2015年12月18日

パナソニック株式会社
 オートモーティブ & インダストリアルシステムズ社
 スマートファクトリーソリューション事業部
 モータビジネスユニット

小形ギヤードモータ 新 G シリーズ 端子箱形状変更のお知らせ

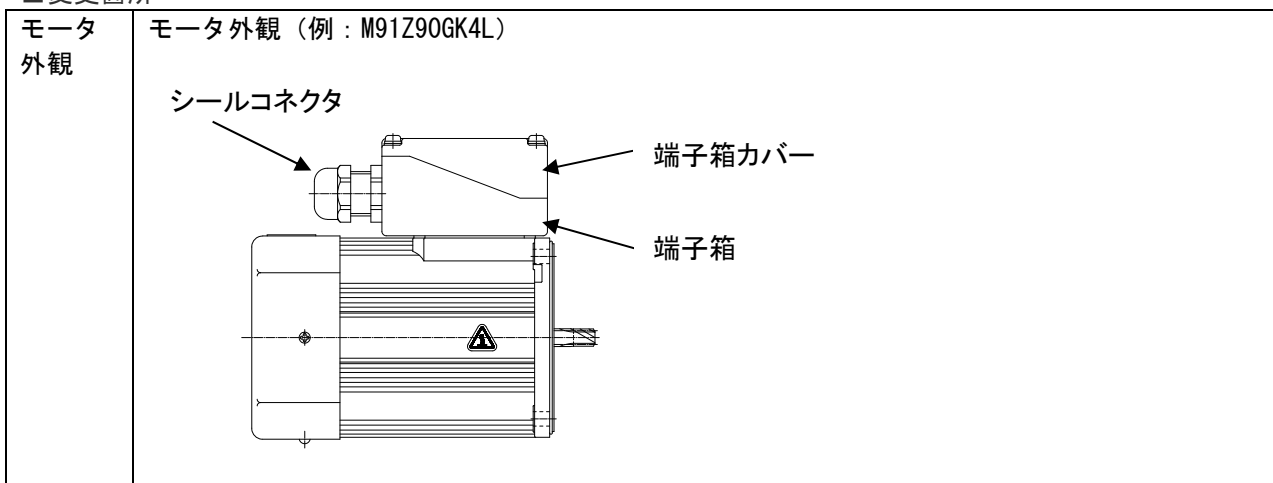
■変更内容・理由

金型更新に伴い、形状の変更を行います。

なお、端子箱の材質、外形寸法は変更ございません。

また、モータの特性、信頼性、防水性能、環境負荷物質への影響についても変更はございません。

現行品	変更品
端子箱 外観	外面つや有り 	外面つやなし 材質には変更ございません。 金型にシボ加工を施します。 
端子箱 内部	端子箱内部 (カバーをはずし、 上部から見た図) 	
	モータへの 取付ねじ部 リブなし 	モータへの 取付ねじ部 リブ付き 
端子箱 カバー	カバーをはずし、カバーを裏側から見た図 (シール用ゴムリングをはずした状態) ゴムリング 保持用突起 (2か所) 	ゴムリング 保持用突起 箇所増加 (6か所)

2016年1月生産分から順次変更いたします。
